**Avis délibéré de la mission régionale d'autorité
environnementale de Bretagne sur un projet de
chaufferie à combustibles solides de récupération (CSR)
à Retiers (35)**

n° MRAe : 2023-010758

Figure 7 : localisation des sources sonores (extrait du dossier)

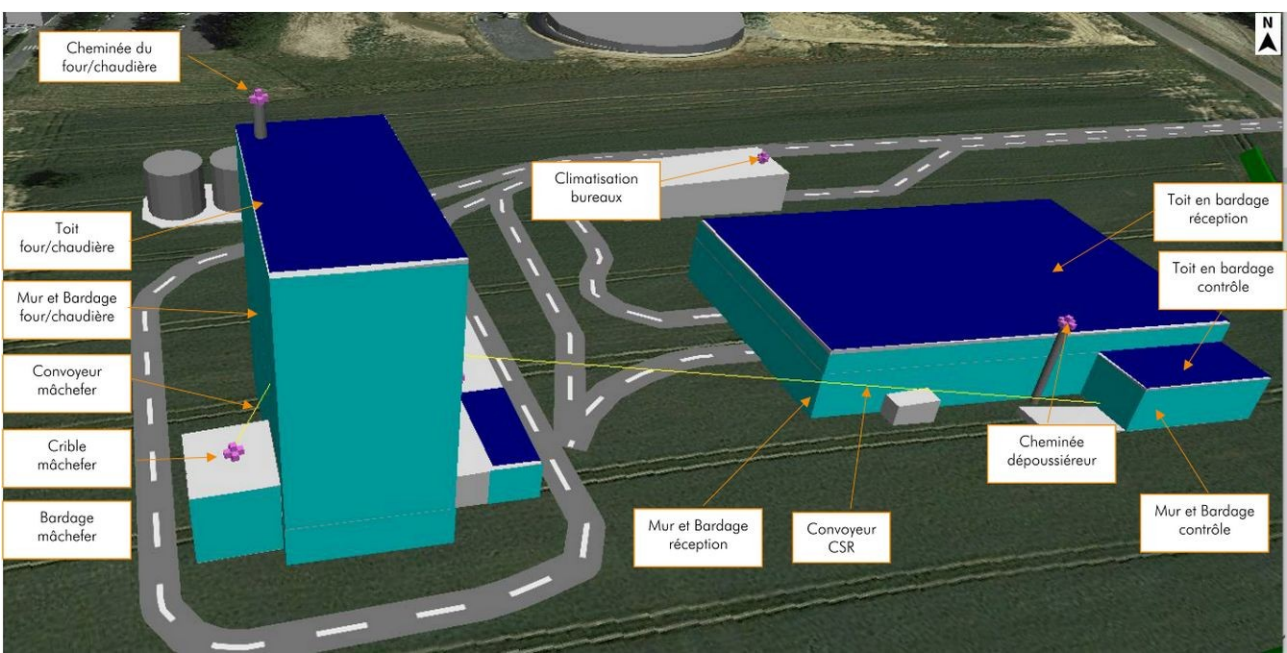
Une modélisation des émissions sonores de la future chaufferie et de leur dispersion dans l'environnement a été réalisée afin de quantifier la contribution du projet à l'exposition au bruit des habitations les plus proches, à savoir les Jeusseries et les hameaux de la Chambre et du Bignon au sud de la RD (cf. figures suivantes). En l'absence de mesures d'évitement et de réduction, cette modélisation aboutit à des contributions relativement élevées (37 à 44 dB) et des émergences excessives par rapport aux niveaux de bruit actuels au regard des normes en vigueur (2,5 à 14 dB)¹⁴. Différentes mesures de limitation des émissions sonores sont donc identifiées : optimisation des caractéristiques des équipements, isolation des murs, mise en place d'écrans... Moyennant la mise en œuvre de l'ensemble de ces mesures, la contribution sonore du projet au niveau des trois hameaux considérés sera réduite significativement (ramenée entre 27 et 38 dB) de même que les émergences sonores (ramenées entre 0,5 et 4 dB).

Par ailleurs, même si les émergences sonores sont conformes aux seuils réglementaires, le bruit généré par la chaufferie viendra s'ajouter aux bruits existants, qu'ils soient d'origine industrielle ou routière. **Ce qui compte pour les riverains est davantage la perception qu'ils auront des différents types de bruits, que la contribution spécifique du projet à cette perception globale. De plus, certaines sources de bruit n'ont pas été prises en compte dans l'analyse : circulation des engins et avertisseurs de recul, bruits ponctuels comme celui lié au décolmatage du filtre à poussières, bruit du trafic sur les voies d'accès.**

Une analyse complémentaire est donc nécessaire, y compris qualitative, pour mieux rendre compte de la façon dont la mise en place de la future chaufferie viendra modifier l'environnement sonore des riverains, y compris ceux situés le long des voies d'accès (cf. le lotissement de l'impasse Fromy au nord).

L'Ae recommande d'évaluer les niveaux de bruit cumulés résultant des installations (usine Lactalis notamment) et routes existantes et du projet au droit des habitations les plus exposées et de préciser les conditions de réalisation des mesures de suivi.

Figure 8 : accès au site (extrait du dossier)

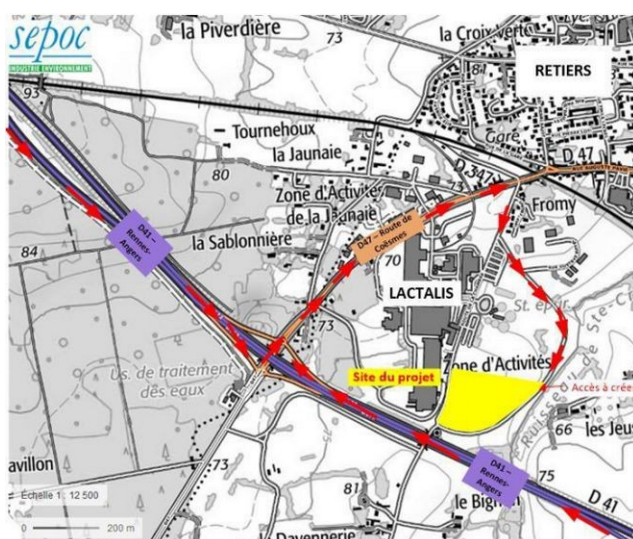
Compte tenu du trafic actuel lié au site de Lactalis et de la présence d'habitations en bordure des routes d'accès, **une analyse plus fine des flux actuels est attendue, afin de pouvoir apprécier l'incidence du projet sur ces flux et les effets de cumul. Un niveau de gêne excessive pour les riverains (comme ceux du lotissement de l'impasse Fromy) pourra justifier la mise en œuvre de mesures d'évitement et de réduction supplémentaires** (aménagement de l'itinéraire, limitation et contrôle des vitesses, écrans acoustiques...).
